改善箇所説明図③

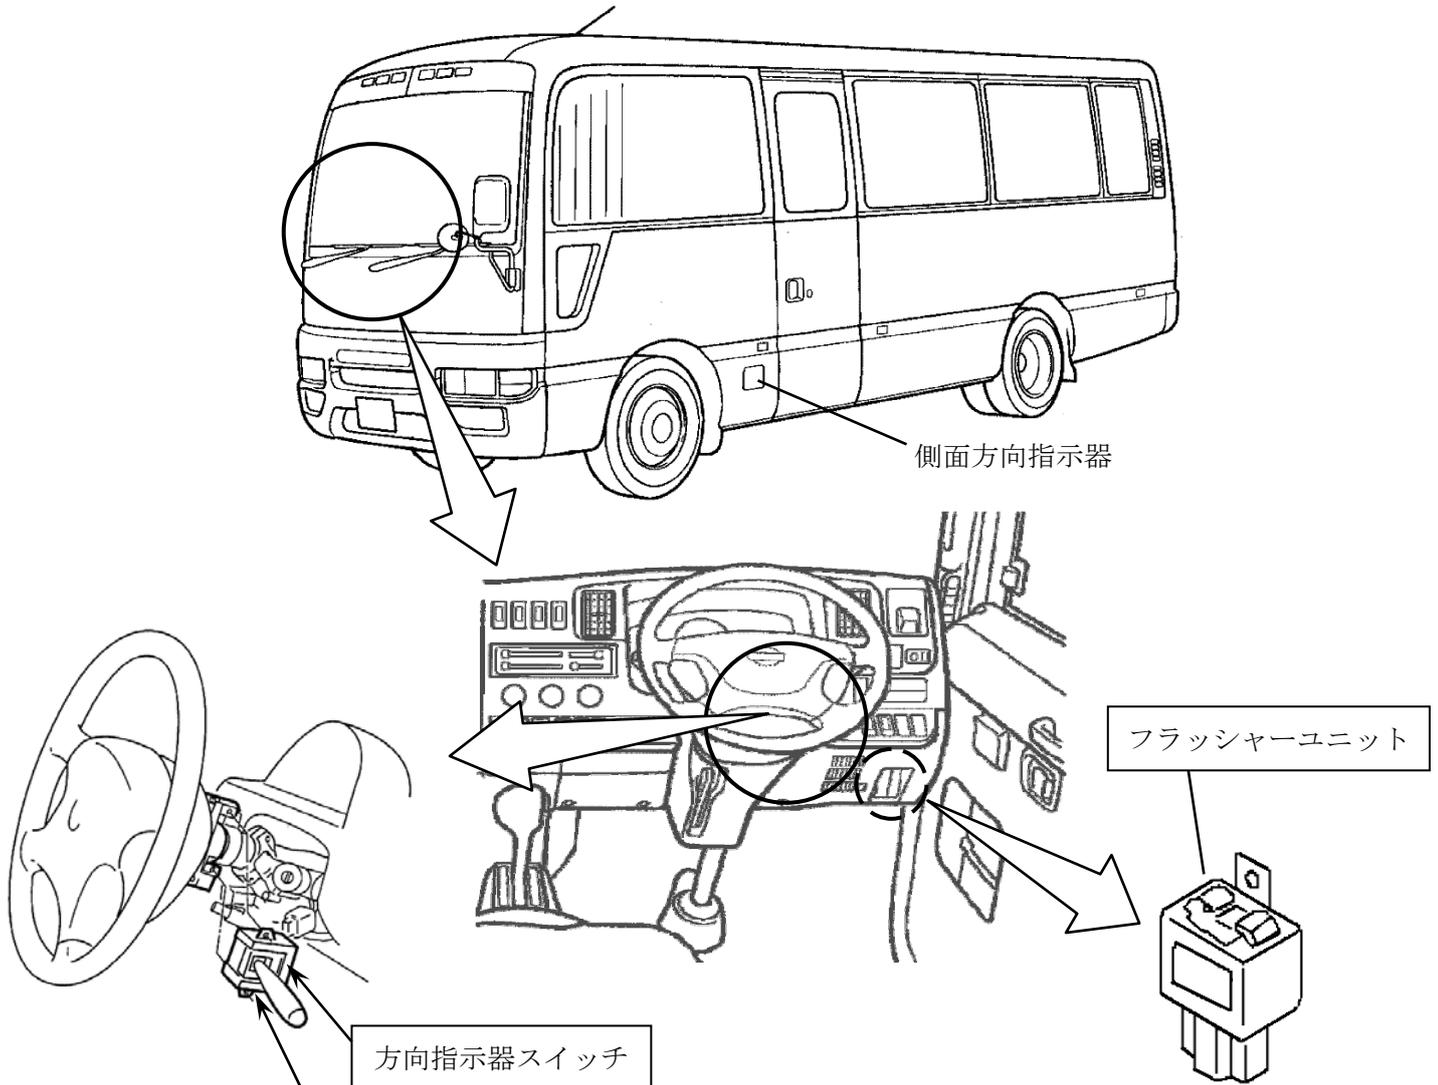
基準不適合発生箇所

側面方向指示器を備えた車両の方向指示器スイッチにおいて、フラッシャーユニットの回路が不適切なため、当該スイッチ操作時の通電によりアーク放電が発生し、接点が摩耗するものがあり、最悪の場合、方向指示器が点灯しないおそれがある。

改善の内容

全車両、当該フラッシャーユニットを対策品と交換するとともに、方向指示器スイッチを新品と交換する。

識別：銀色のシールをモデルナンバープレートの右横に貼り付ける。
